柏崎刈羽原子力発電所6号及び7号炉審査資料	
資料番号	KK67-0153 改01
提出年月日	平成29年4月6日

柏崎刈羽原子力発電所 6号及び7号炉

設計基準対象設備の通信連絡設備及び
モニタリング・ポストの伝送系について

図 1-2. 6号炉及び7号炉に設置する電力保安通信用電話設備（交換機）と固定電話機との接続について

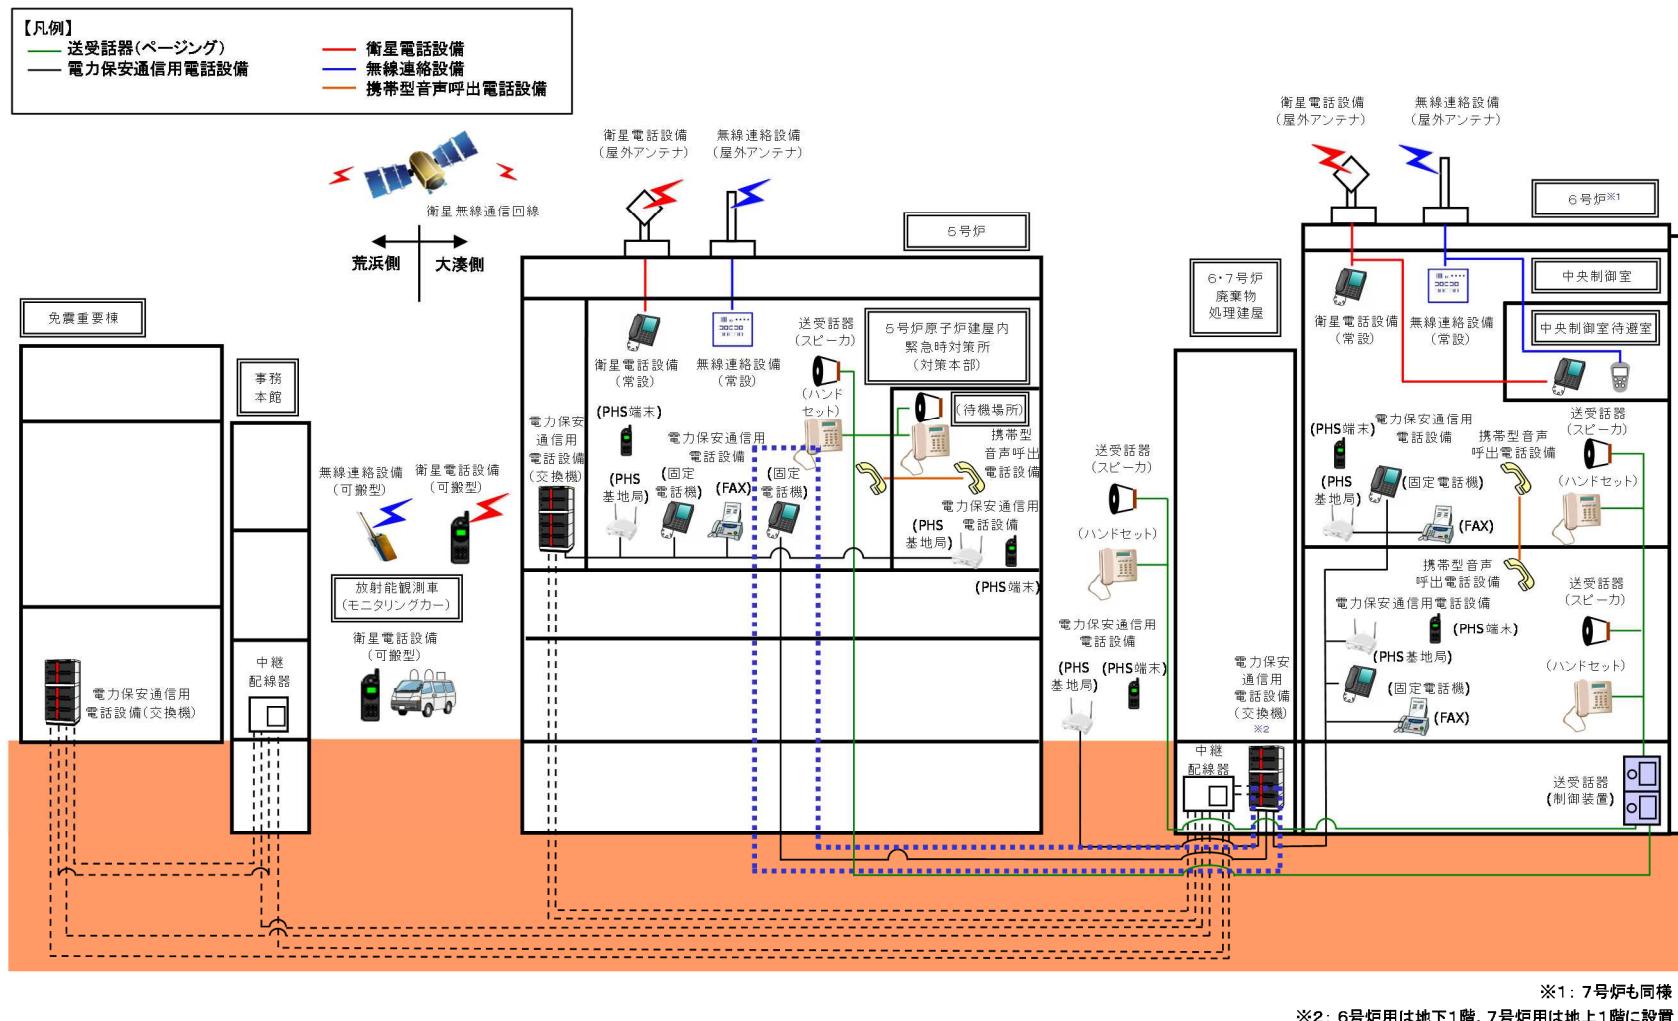
また、緊急時の通信連絡手段を向上させる観点から、6号及び7号炉に設置する電力保

安信用電話設備（交換機）と緊急時対策所に設置する固定電話機を接続し、緊急時対策所-中央制御室及び緊急時対策所-現場（屋外）との通信連絡手段を追加する。（図1-2）

図 2-1. 専用電話設備（自治体他向）

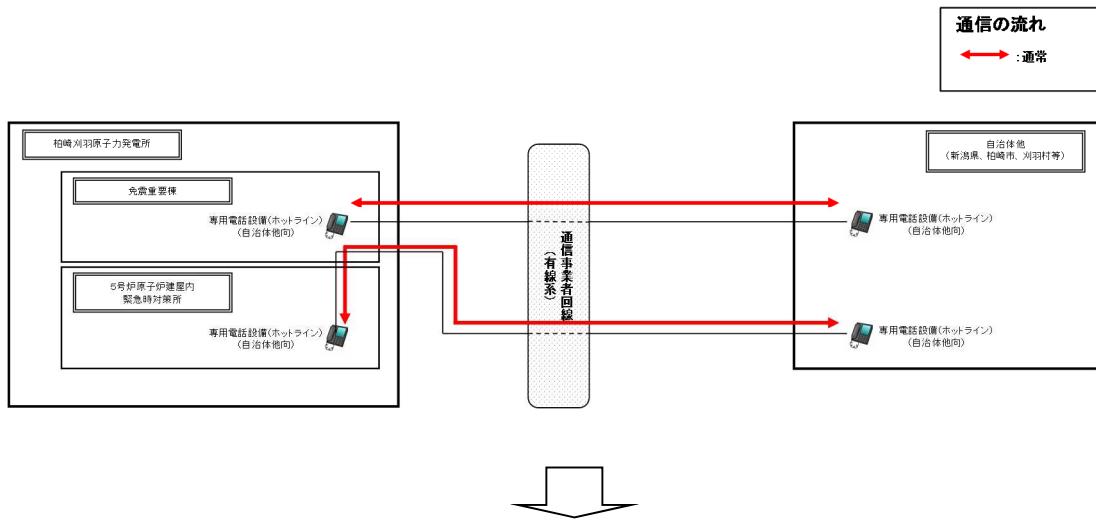
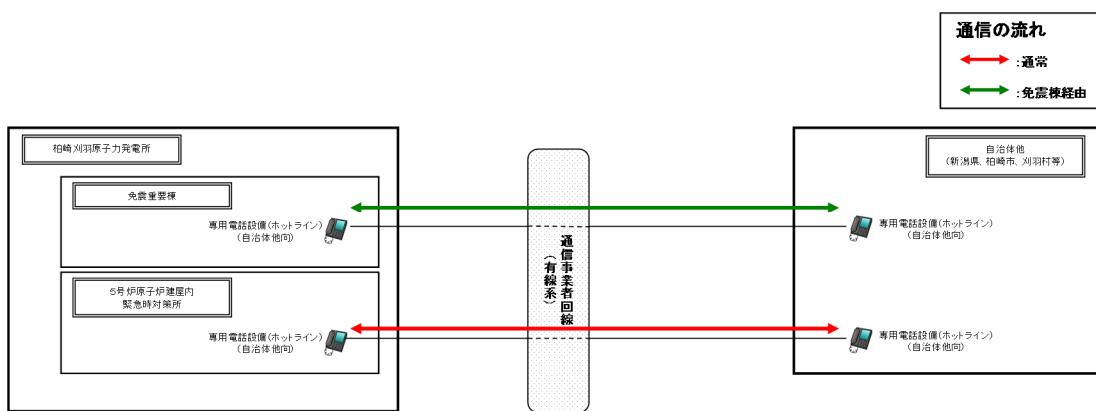
発電所外との通信連絡設備のうち、有線系回線機器の一部を免震重要棟から分散配置し、免震重要棟を経由せずとも専用通信回線を確保できる設計とする。（表2参照）

図4. モニタリング・ポストの伝送概略図

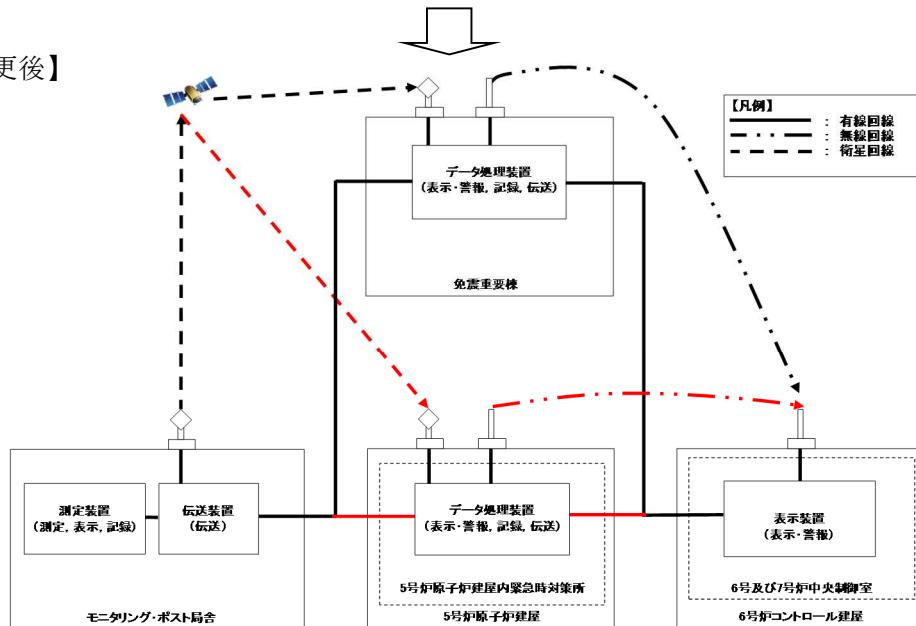
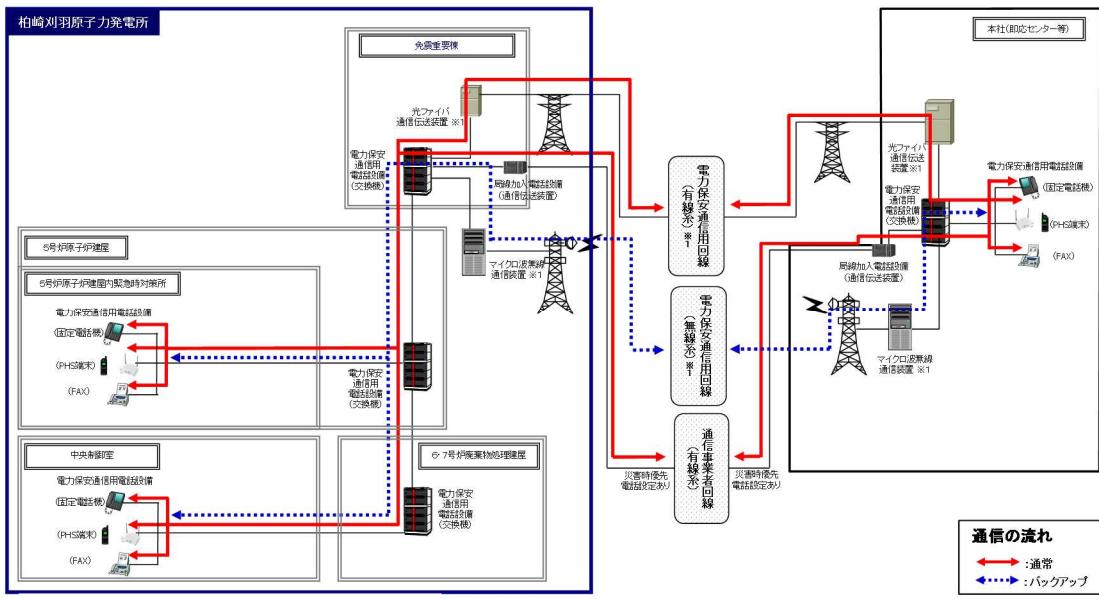
モニタリング・ポストのデータ伝送系は、モニタリング・ポスト局舎（モニタリング・ポスト1～9全て）から5号炉原子炉建屋内緊急時対策所及び6号及び7号炉中央制御室に対し、免震重要棟を経由せずとも有線回線、衛星回線及び無線回線により建屋間で多様性を確保した伝送系を設置する設計とする。（図4参照）また、気象観測設備のデータ伝送系についても、モニタリング・ポストのデータ伝送系と同様に、免震重要棟を経由せずとも多様性を確保した伝送系を設置する設計とする。
